ZPM.271.12.2015

**Dotyczy : „Przebudowa kolektora deszczowego w miejscowości Chorzelów”**

## **RYSUNEK POGLĄDOWY :**

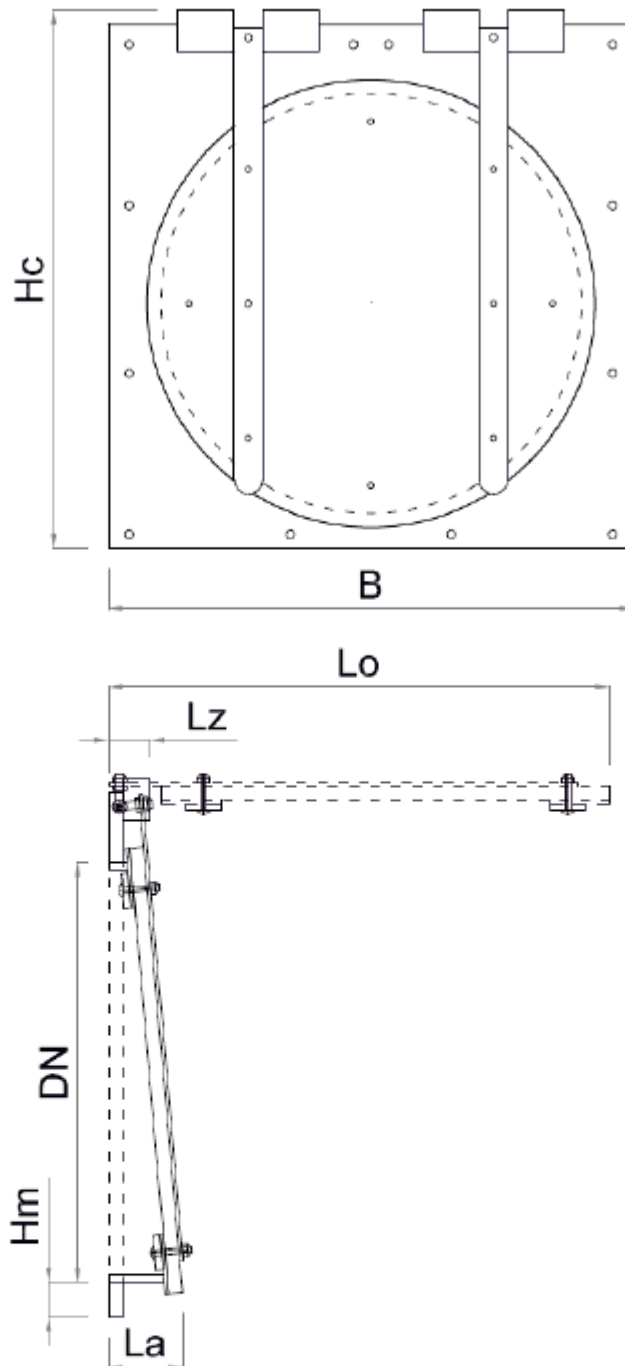
Zgodnie z przedmiarem robót poz. 4.13 należy uwzględnić klapę zwrotną dl rur Fi 400mm. Prosimy o określenie rodzaju materiału klapy zwrotnej (tworzywo sztuczne, żeliwo, stal nierdzewna) oraz szczegółowych parametrów technicznych wymaganych przez Zamawiającego.

**Odp. 13**  
**Klapa zwrotna końcowa pionowa zakończona kołnierzowo z polietylenu wysokiej gęstości PEHD.**
